設楽ダム予定地周辺の断層・破碎帯をめぐって
(Ⅳ) ダムサイトを貫く北西－南東走向の断層および深層崩壊

市 野 和 夫

2020年3月
愛知大学総合郷土研究所紀要
第65輯抜刷

図2 ダムサイトの等粒状閃緑岩の貫入岩脈
平成 27 年度報告書⁽¹⁾、32 ページ、図 4.1.3 ダムサイト地質構造概念図をトレース、加筆

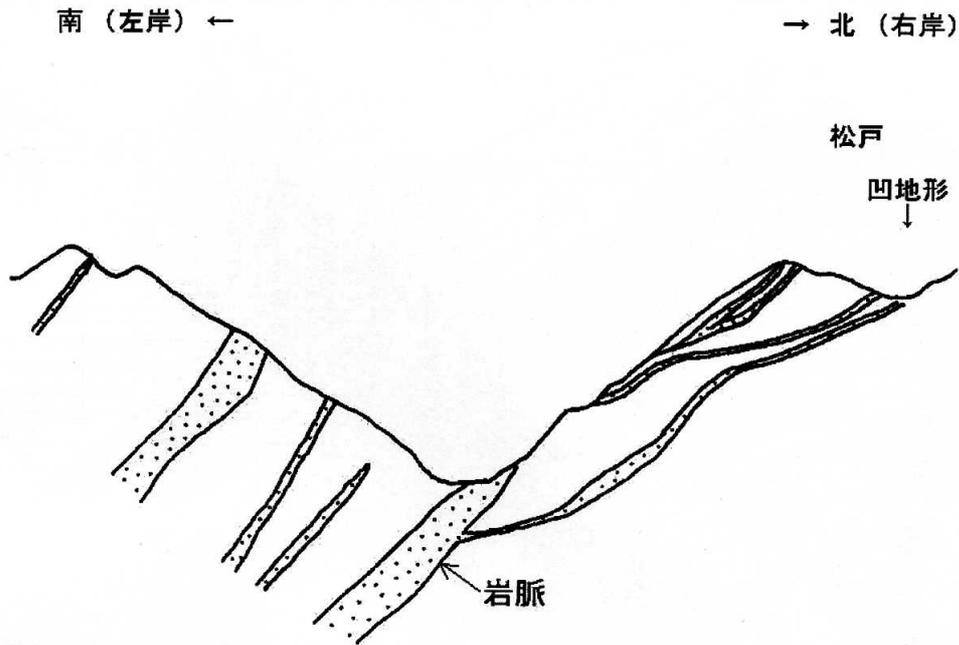
図2は事業者の平成27年度報告書⁽¹⁾32ページに掲げられているダムサイトの地質構造概念図から、等粒状閃緑岩の貫入岩脈をトレースしたものである。図を見ると、右岸の凹地形の谷底付近から河谷側に延びる岩脈は緩く下向きに膨らんでいる。この岩脈の反り具合は、ダムサイト右岸の斜面が右岸高標高部の凹地形に沿って大規模な岩盤すべりを起こしていることを示すのではないかと疑いを生じさせるものである(図3)。

図4 Y+1 地質断面図 平成27年度報告書 図面集・写真集⁽⁶⁾ 165ページ

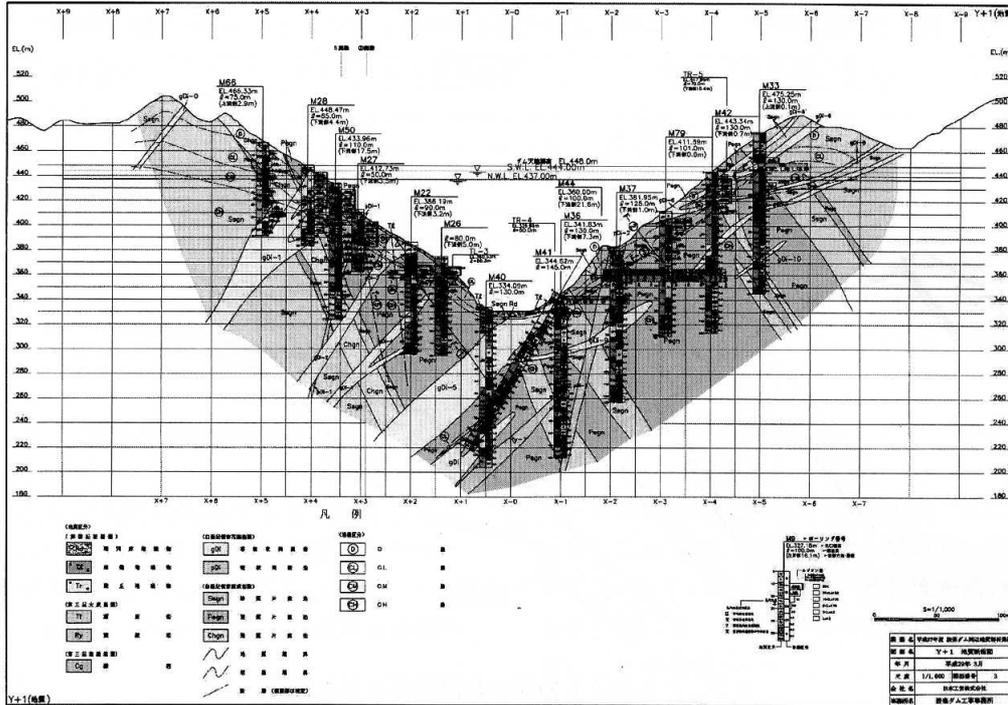
図4は平成27年度報告書図面集・写真集⁽⁶⁾165ページの「Y+1地質断面図」である。図4を見ると、松戸の二重山稜地形の凹地の谷底付近から貫入岩脈gDi-9、そのすぐ上に貫入岩脈gDi-8がいくぶん下向きに膨らんだ曲線を描いて、寒狭川側に傾斜している。gDiは等粒状閃緑岩を意味する記号で数字は複数の岩脈を識別するための番号である。図4中に描きこまれているボーリングや横坑の調査データなど詳細が読み取れるように右岸斜面の上部を拡大して図5とした。図5には、M33およびM42の2本のボーリングコアのデータが図示されている。ボーリングデータは、ボーリング位置を示す中心線の左側に地質の柱状図、右側に岩級を示す記号が示され、さらに透水性を示す数値（ルジオン値）が示されている。M33では深度50m付近、M42では深度25m付近を貫入岩脈gDi-8が貫いている。貫入岩脈部分の岩級は、Dおよび

図5 Y+1 地質断面図(部分)、図4の右岸斜面上部を拡大、加筆

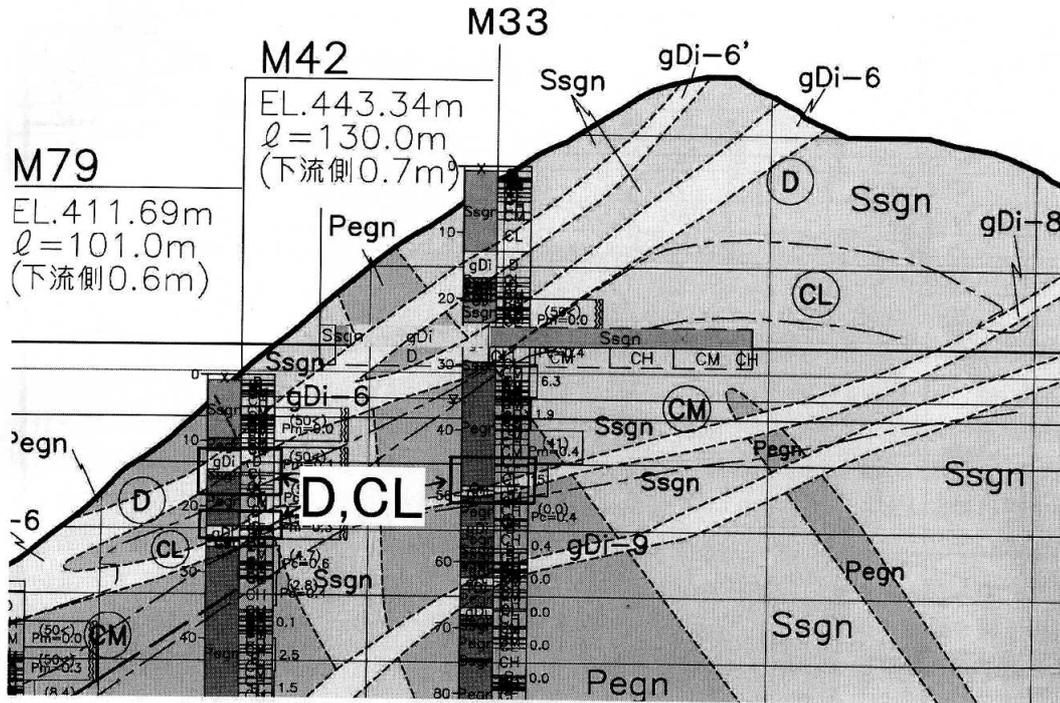
CLで、ダムの基礎岩盤としては不適な軟質で破碎された状態であることを示している。貫入岩脈の上側に接しているPegn（泥質片麻岩）部分もCL・D級となっており、合わせて5m程度の厚さの破碎～風化度が高い層をなしている。またこれらの部分は透水性も高いことが示されている。以上のことから、貫入岩脈gDi-8とそれに接する片麻岩付近が、現実のすべり面となっているか、少なくとも潜在的すべり面である可能性を否定できない。

図6 ダムサイト地質水平断面図(標高360m)に描かれた円弧状地質境界
平成27年度報告書⁽¹⁾36ページの原図右半分(右岸側)に加筆。

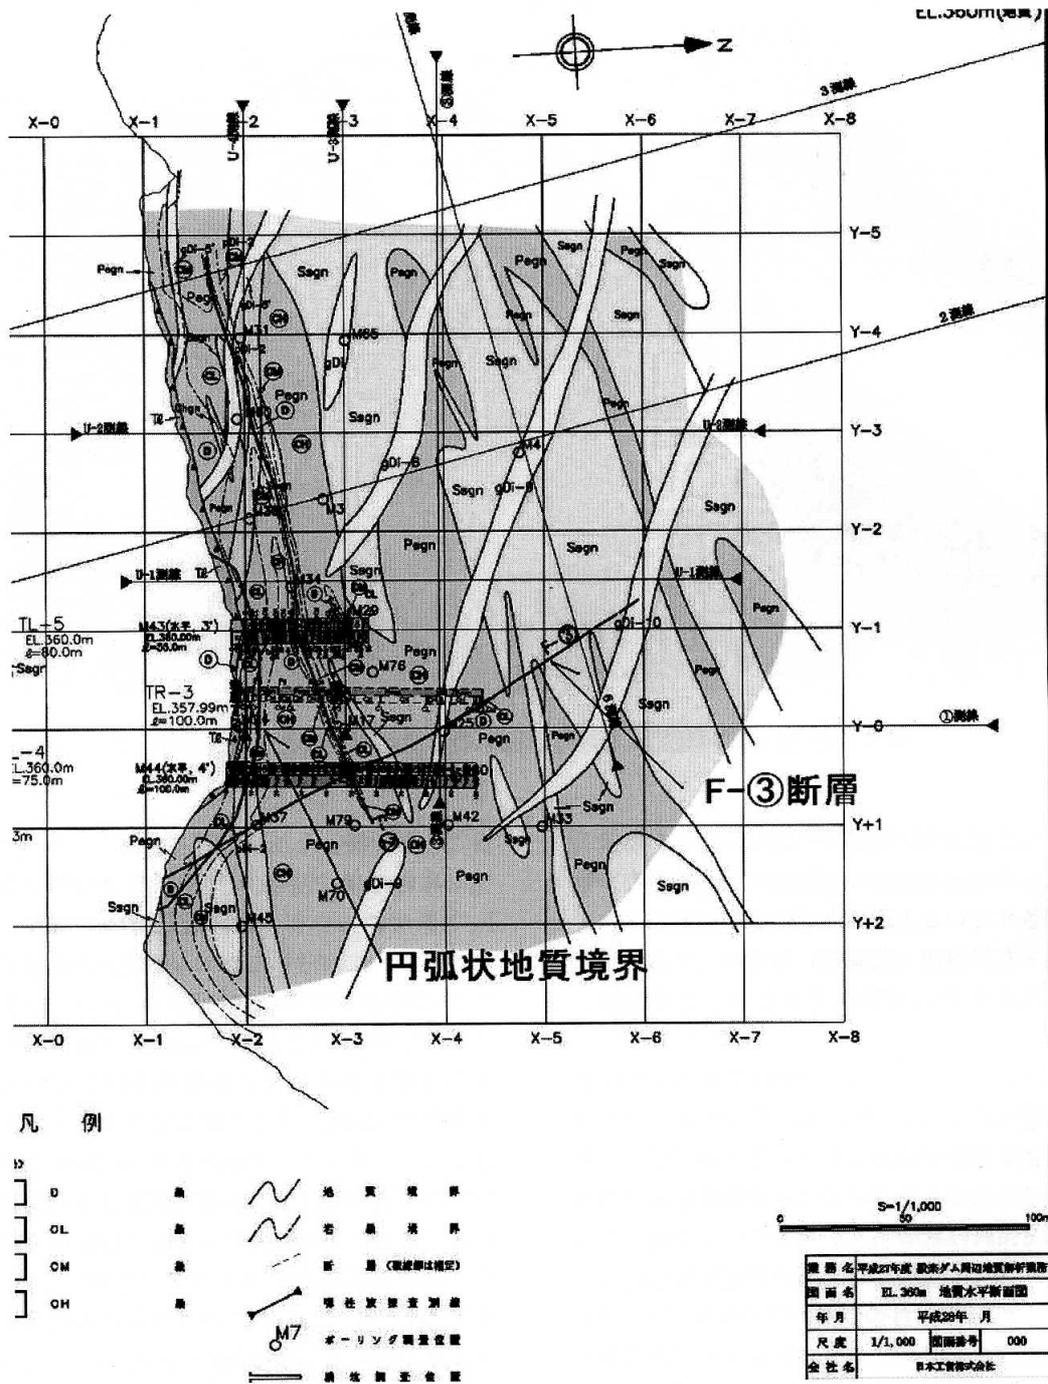
平成27年度報告書⁽¹⁾36ページに標高360mの地質水平断面図が掲載されている（図6）。これを見ると、右岸の河床に近い（X-1～X-2、Y+2～Y-2）座標付近に円弧状の地質境界が示されている。これは、河川の浸食によって下部の支えを失った結果、斜面上部にかつて存在した地塊が、この境界で破断して岩盤すべり・崩壊を起こした痕跡と判断される。三河山地の一角は地盤隆起が活発である。隆起するに従って、河川浸食が進むため、河床に近い斜面下部の支えが失われ、このような岩盤すべり・崩壊が繰り返され、上部の地塊の緩みが進んでいくものと考えられる。ダムサイト右岸のこの円弧状の地質境界の上流端が、F-③断層とほぼ重なっ

ていることに注目しておく必要がある。大規模岩盤すべりを引き起こす条件の一つにF-③断層のような弱層の存在が関わっていると考えると間違いはなからう。
